Réf. D.U. : 04/pfd/647924

Extrait de l'AVIS DU 09/04/2008 relatif aux pavés de l'avenue du Port

Objet : BRUXELLES. Avenue du Port / rue Claessens.
Réaménagement de la voirie entre la place Saintelette et l'avenue de la Reine.
Demande de permis d'urbanisme. (Dossier traité par M. P. Fostiez à la D.U.)
Avis de la CRMS

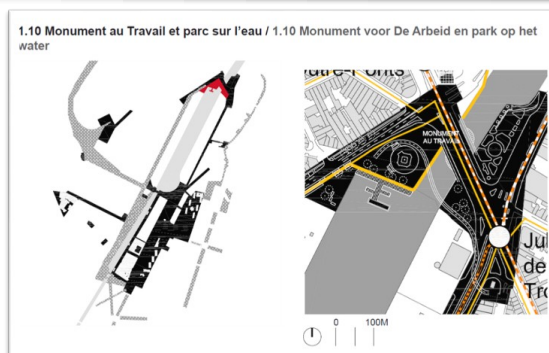
Le trajet a pour ambition de faciliter une liaison vélo entre le pentagone et le square Jules de Trooz (anc. pont de Laeken), ce qui est positif. Toutefois, compte tenu du contexte particulier du quartier maritime, les cyclistes viendraient à croiser une trentaine de sorties de camions et plusieurs sorties d'écoles, ce qui représente un inconfort et un risque d'accidents dont il ne semble pas être tenu compte. Le projet ne semble par ailleurs pas prendre en compte les nouveaux développements du site de Tour et Taxis (voiries à définir).

Dans ces conditions, la Commission plaide pour l'étude d'un trajet RER vélos alternatif, par exemple en rive droite. Il s'agit d'explorer l'opportunité de récupérer l'ancienne allée Verte, qui apparaît aujourd'hui comme un ensemble très peu qualitatif constitué de l'actuelle allée Verte de type autoroute urbaine, d'une
